改善箇所説明図

基準不適合発生箇所
取付けボルト(全12本)

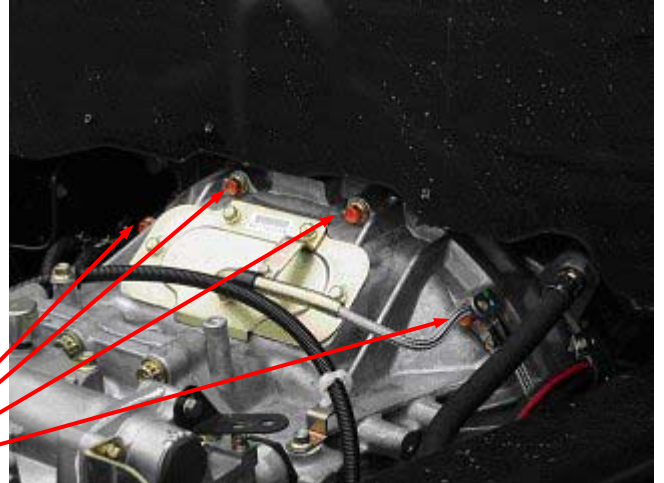
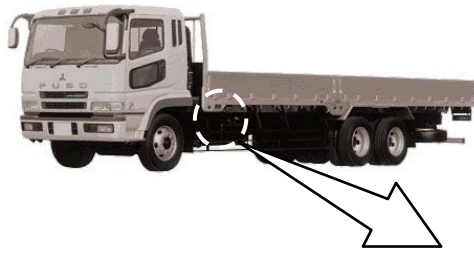
トランスミッションを原動機に取り付けているボルトの締付け指示が不適切なため、急激な発進の繰り返し等により、当該ボルトに緩みが発生し、原動機とトランスミッションの間に隙間が生じるものがある。そのため、そのままの状態で使用を続けると、異音が発生する、又はシフトレバーの位置がずれ、最悪の場合、クラッチ操作が困難になり、走行不能となるおそれがある。

全車両、当該部ボルトの締付けトルクを増大し、新たに設定した規定トルクで締付ける。
また、整備解説書記載の当該ボルト締付トルクを変更した旨、周知する。
